新竹縣政府工程查核代表照片表

工程名稱：新竹縣五峰鄉茅圃部落聯絡道路改善計畫

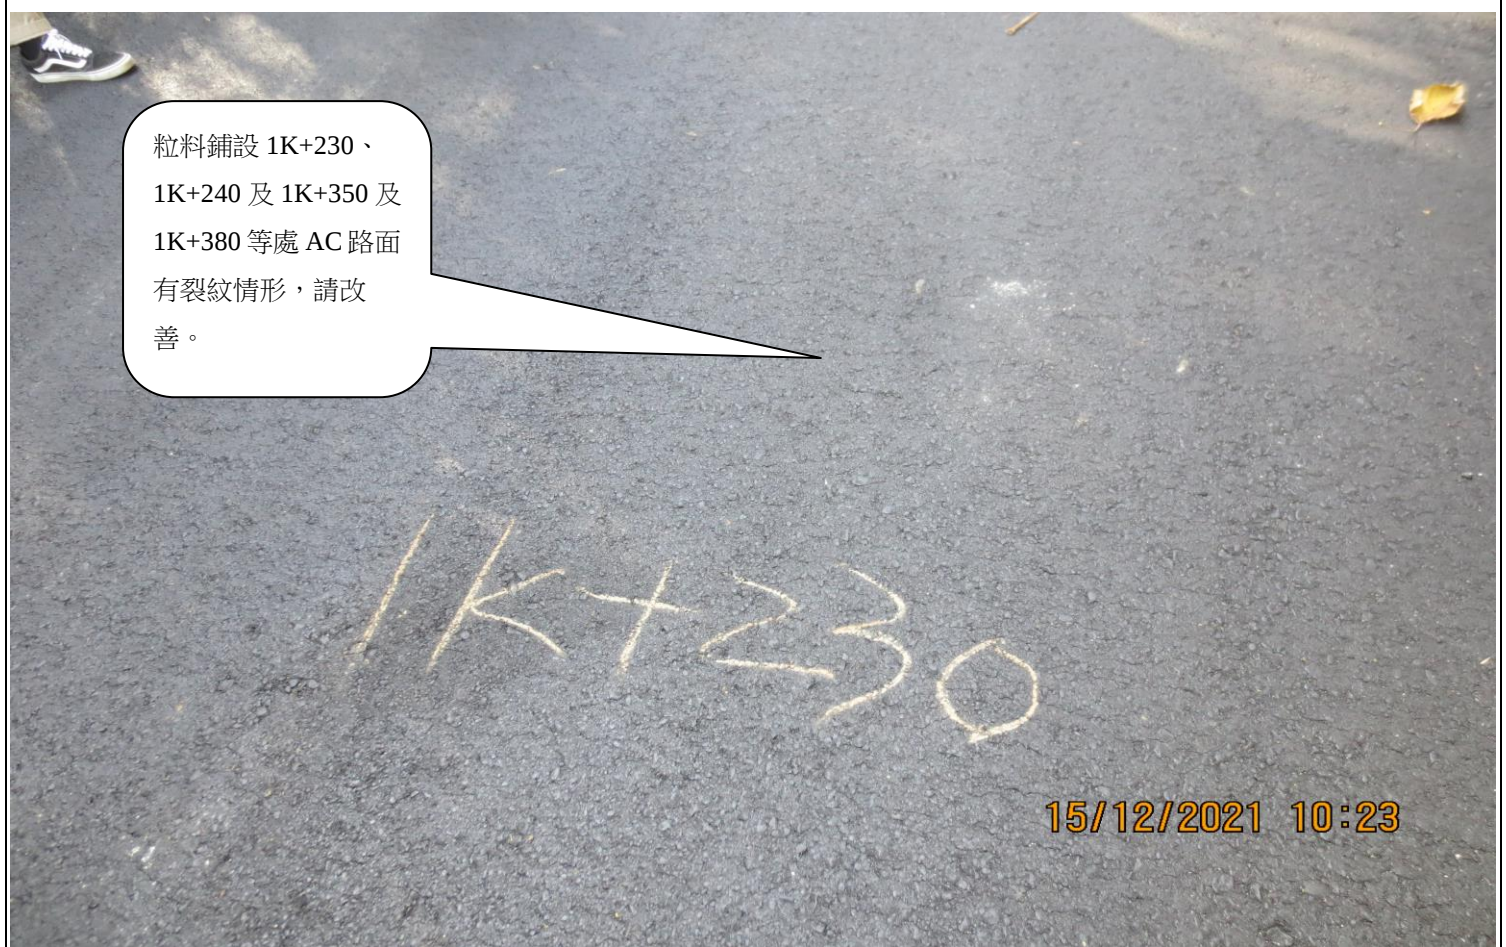
粒料鋪設 1K+230、1K+240 及 1K+350 及 1K+380 等處 AC 路面有裂紋情形，請改善。
